Številka: 430-834/2010-11

Številka JN: 10/220137

Vsem prevzemnikom razpisne dokumentacije – JN-10/220137– »Izgradnja mrliške vežice Prežganje«, številka objave JN10491/2010 z dne 29.10.2010

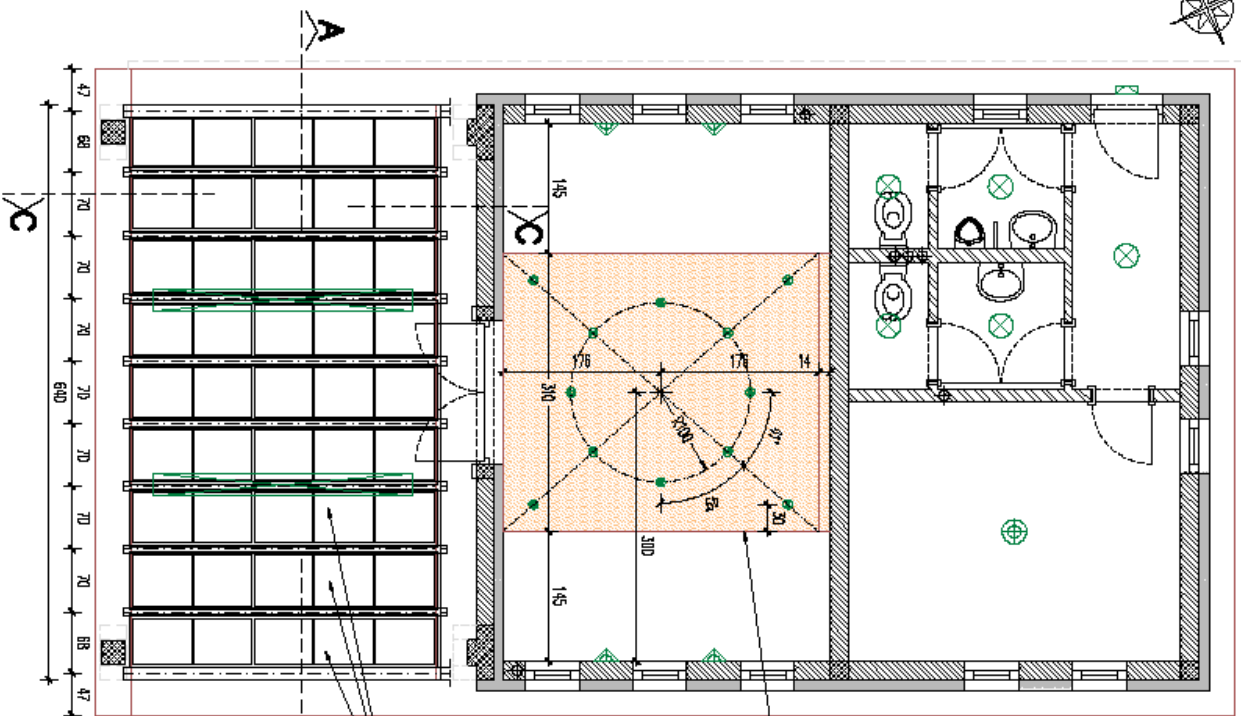
Stavbno pohištvo- post.1-kakšno mora biti odpiranje; post.5- prosimo da objavite detajl; post. 6-kakšna je dimenzija vrat?

post. 1- v shemi oken, št. Pozicije :6 (11 kosov, enokrilna leva)

Zgoraj je priložena risba 10.-strop razsvetljava- na kateri je floris, prerez in detajl stropne zasteklitve in mreže v stropu pokrite ploščadi

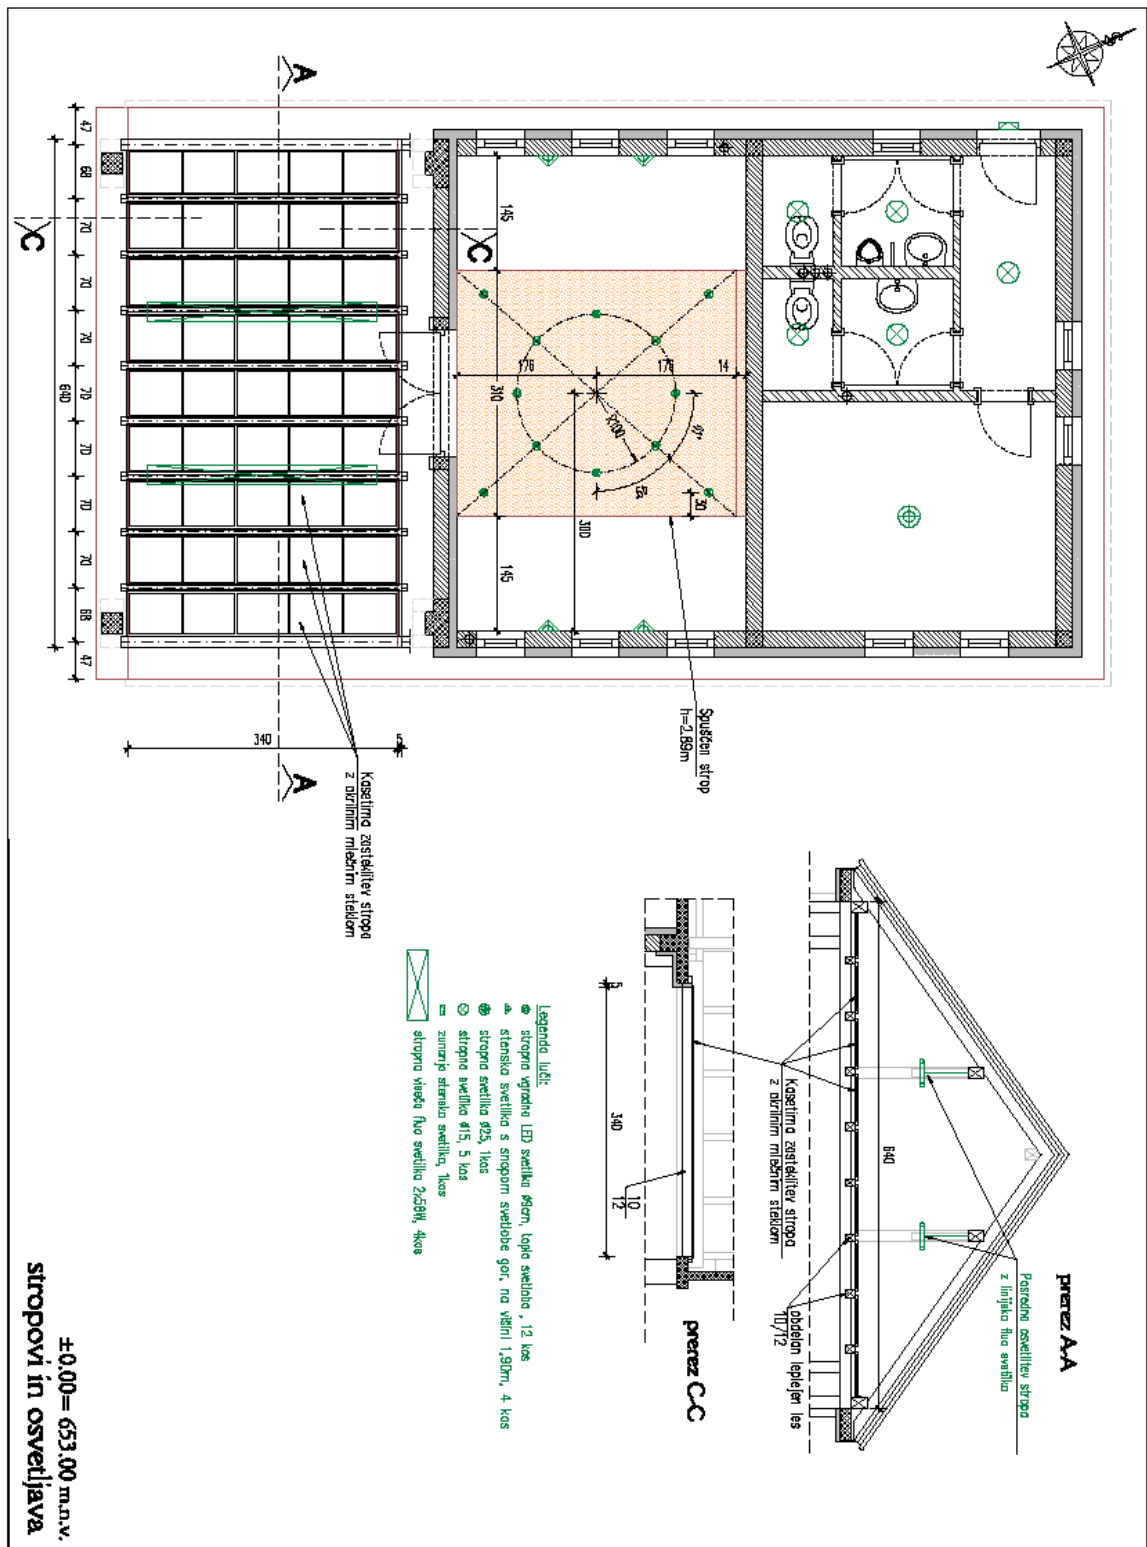
Prosimo za dimenzije kasetirane zasteklitve v stropu pokrite ploščadi in sicer obrtniška dela - III. stavbno pohištvo pozicija 5 - 9 kom, oziroma da objavite detajl.

Dimenzije kasetirane mreže v cm: v dolžini 340 x 68/70/70/70/70/70/70/70/68

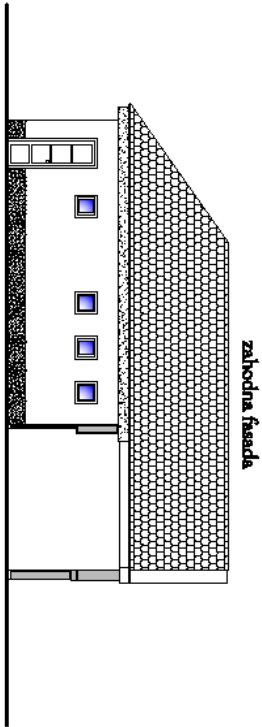
Tesarska dela: post. 15.- prosimo, da objavite detajl

Odgovor: Risba na kateri je strop razsvetljava prikazuje lesene stropnike v stropu pokrite ploščadi

Dimenzije kasetirane mreže v cm: v dolžini 340 v razdelitvi 68/70/70/70/70/70/70/70/68
 Detajli so na vpogled PZI razvidno iz 4. točke- pojasnila razpisne dokumentacije
 Merska enota je m 1

zahodna fasada

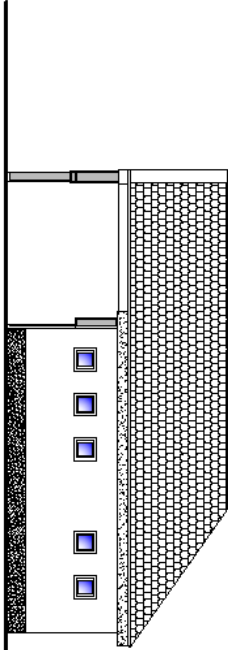
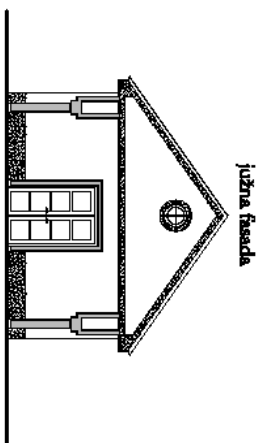
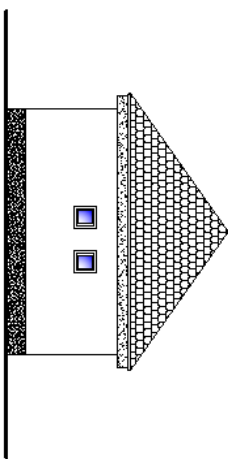
- TESARSKA DELA: postavka 6

Tesarska dela, postavka 6/opaž stešnega venca z obdelanim robom, preseka 14/40 cm- prosimo da objavite detajl

Odgovor: 6. Opaž vidnih konstrukcij, strešni venec objekta, horizontalno ob kapih in čelni steni horizontalno in po poševnini. Venec z obdelanim robom po detajlu, preseka 14/40, s podpiranjem do 3m.
